改善箇所説明図

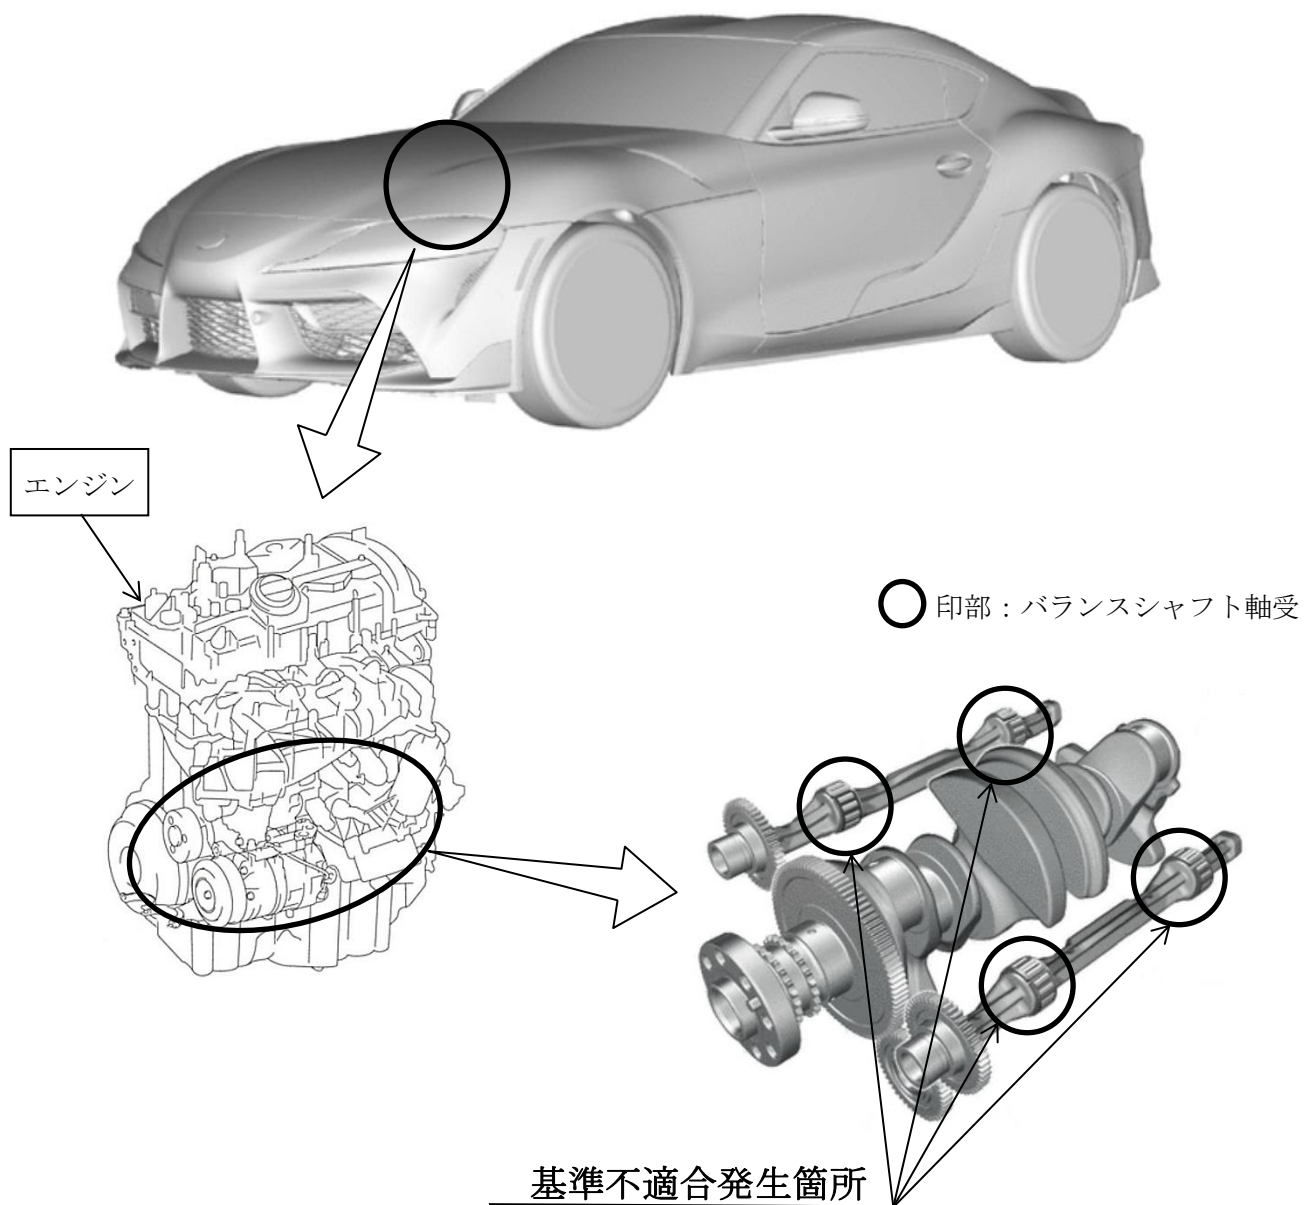
直列4気筒エンジンにおいて、バランスシャフト軸受の圧入荷重が不足しているため、エンジンの熱や振動により軸受が外れることがある。そのため、異音が発生するとともにエンジンが破損するおそれがある。

当該車両のエンジンを良品と交換する。

識別：改善済車両には車台番号打刻位置の右側に黄色ペイントを塗布する。
